溫寮溪旁(甲后路至經國路)聯絡道路 新闢工程（後擴段）

施工前生態檢核辦理情形說明會

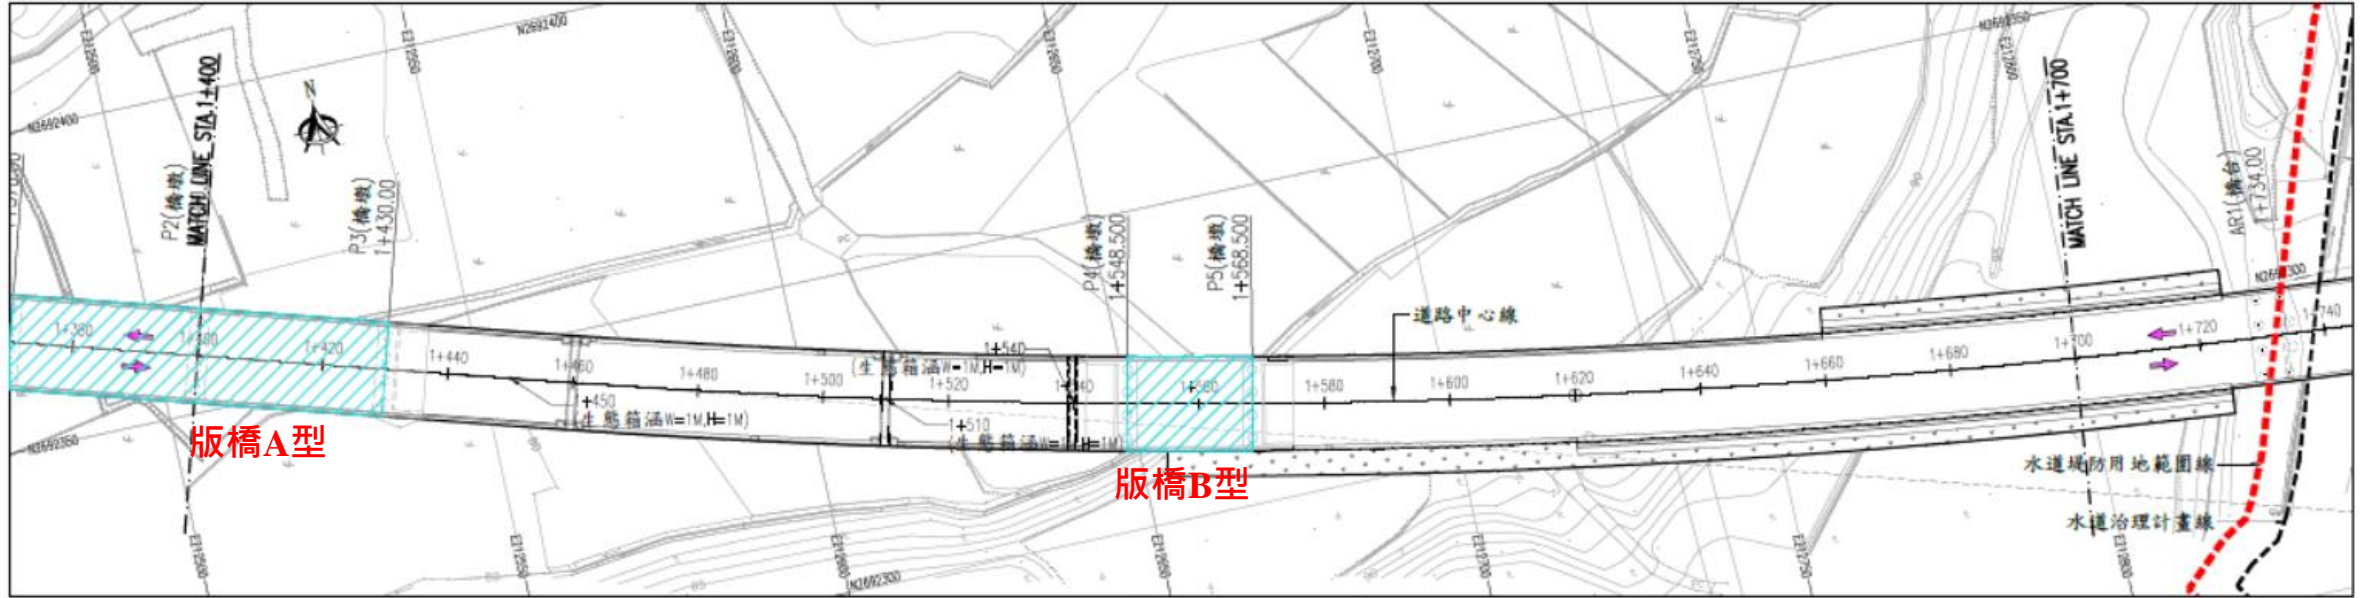
1. 請再說明湧泉區架高路段1+365~1+575部分
2. 施工中之混水於施工階段將如何處理
3. 道路排水溝是否會對生態廊道造成衝突

1. 因道路排水溝與生態廊道是分開的不會與生態廊道造成衝突，依據水土保持法規規定道路排水不允許排放至路權線外之水路，故本案道路沿線皆有設計滯洪沉砂池供兩側排水溝排放。

1. 此水域範圍皆以跨距至少20~30公尺以上的距離及高度為0.8~0.9公尺跨橋方式辦理跨越此範圍兩區之灌渠。
2. 施工階段將廢水處理部分將納入每月自主檢查項目內，並將辦理不定期稽核，並本案道路兩側皆有設計排水溝，道路排水並不會排入兩側之廊道內。

道路平面圖(1+400~1+700)

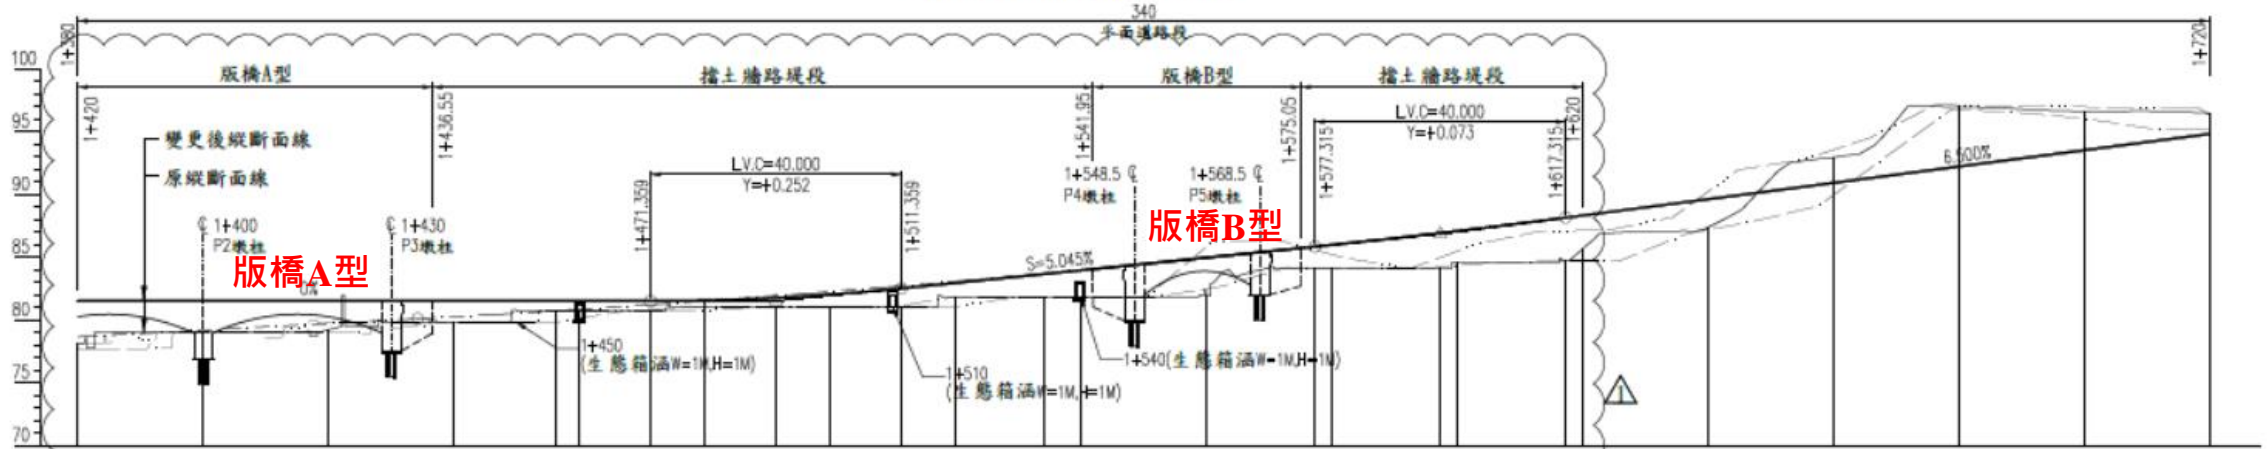
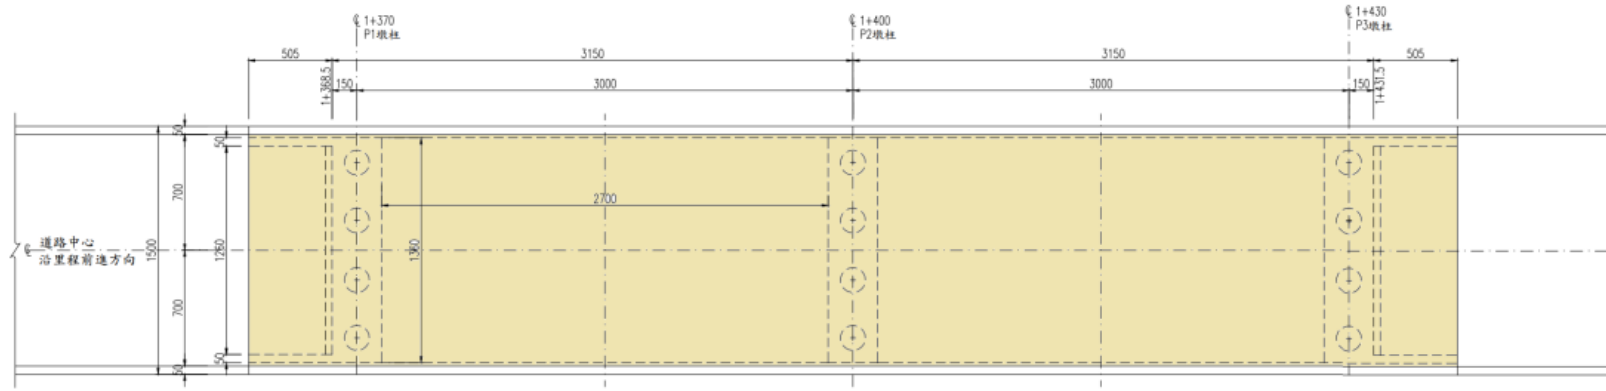
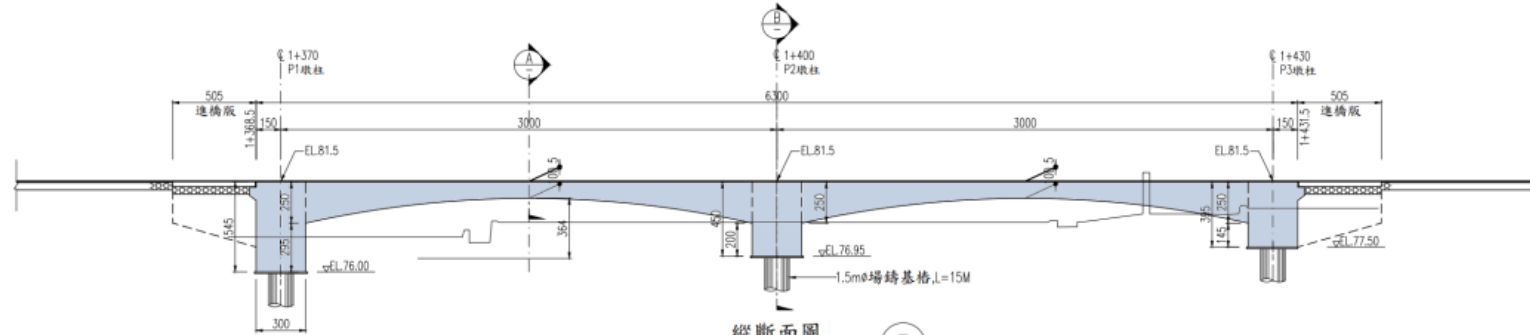
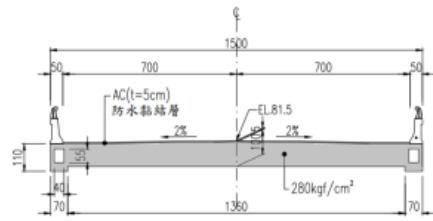
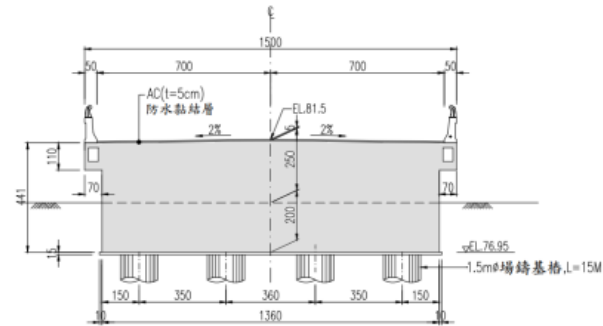
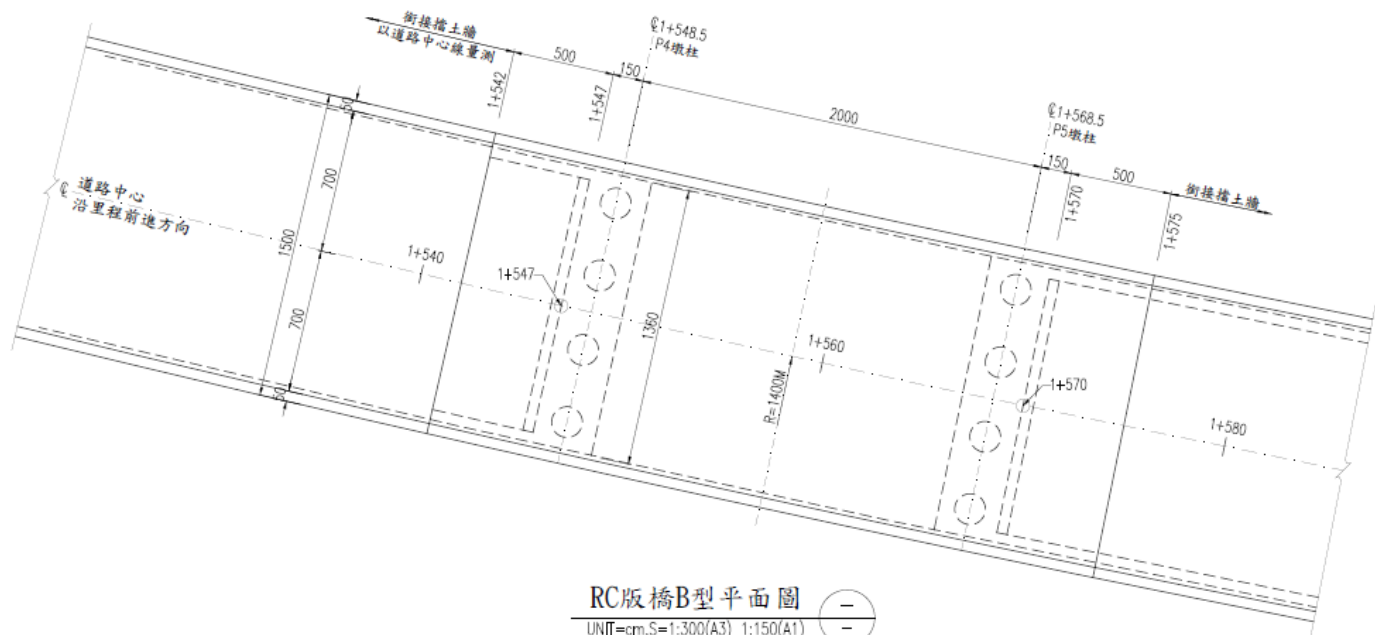
- ◆ 湧泉區為天然之溝渠水路，主要溝渠分布範圍為 1+365~1+575，為降低此區域的生態擾動，擬調整道路縱坡以迴避主要的生態渠道。
- ◆ 縱坡調整範圍由1+125~1+575，原道路縱坡為約為 2.65%，調整後之縱坡為 6.146%。
- ◆ 縱坡調整後之路段增設二座 A、B 型 RC 版橋，以高架橋梁跨越湧泉區以避免破壞既有之水路與生態環境。
- ◆ A 型 RC 版橋位於里程1+541~1+436，橋梁長度約為60公尺，B 型 RC 版橋位於里程1+365~1+575，長度為20公尺。

決議：請施工團隊依所提施工生態友善措施納入工程變更設計簽辦。

機關辦理情形：業依112年3月30日會議決議納入變更設計，簽辦中。變更後設計圖詳如下所示

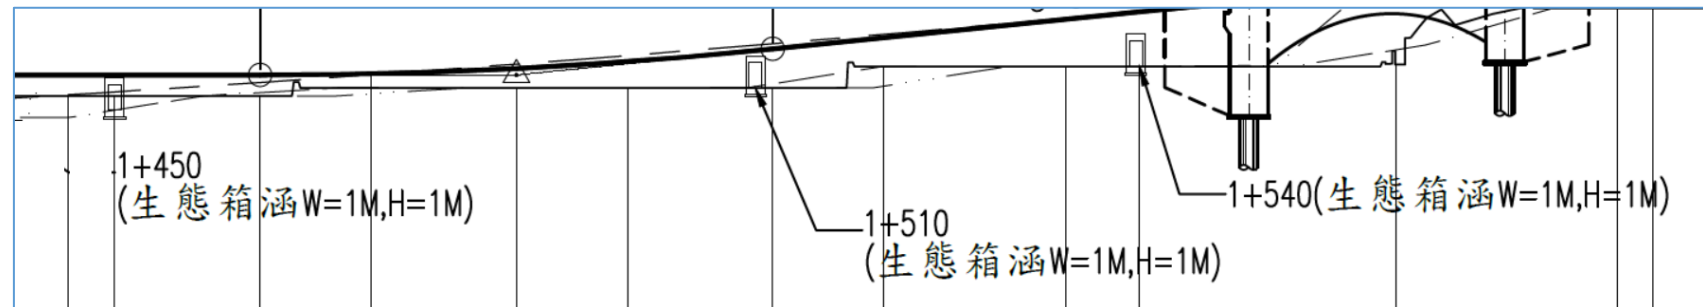
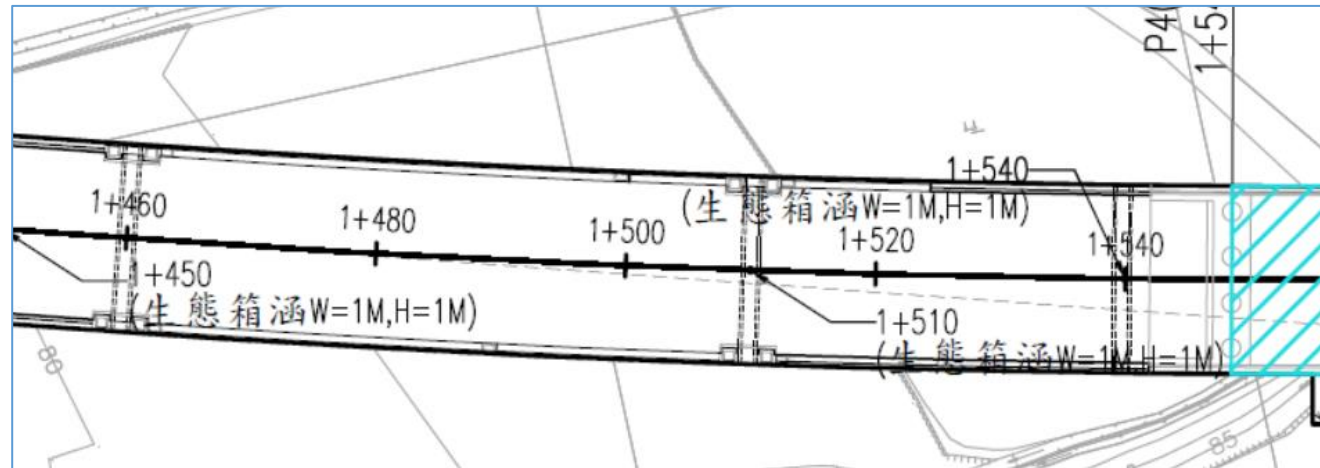
1. 道路里程1+436~1+541為路堤擋土牆，長度約為105公尺，考量二側動物能有通道能自由通行，建議設置3座動物通道，動物通道分別位於1+450、1+510與1+540，動物通道之結構型式為箱型結構，箱涵淨寬與淨寬均為1公尺。

◆ 於大榕樹區及喬木區是否另有其他考量而無法設置上通道供物種通行。

◆ 另廊道僅於湧泉區設置，其它於大榕樹區及相思林木區域無設置廊道，因此兩區域因道路開發有植被及其他舊有棲地改變卻未見生態廊道設計，請說明未設置原因。

◆ 上通道與下通道設置應有目標物種之確認；石虎因屬貓科動物喜歡走下通道，另國外數據統計熊、鹿及其他中大型哺乳類動物喜歡走上通道，應有更精確之當地區域物種特性設計，否則設置通道宣傳效果應大於實質使用效果

機關辦理情形：業依3/30會議決議納入變更設計，簽辦中。變更後設計圖詳如下所示

1. 因大榕樹區為右高左低之斜坡如設置廊道光線將無法通透為一邊暗一邊亮；因與專家討論後，如無法通視，按照動物特性將大幅降低其使用意願，則無意義；另相思林區整體需求性將另行評估，大榕樹及相思林區此兩區域因跨越右高左低之30~40公尺斜坡，在工程設計上不太容易設置生態通道，另有考量參考高速公路局生態廊道設計，但因考量用路人行車安全廊道淨高須大於六米以上，後續將與市府團隊討論設置可行性。

2. 經查自動相機拍攝後發現當地物種以白鼻心、鼬獾為主(且至目前監測結果皆多屬小型哺乳類)，是否有設置上通道之必要性，後續將持續自動相機之監測，如有發現其他之物種將會參考趙老師之建議設置。針對道路兩側如有高低落差範圍皆有建議設置動物防護網，避免造成動物路殺問題產生。後續也將與石虎保育協會討論防護網如何優化。
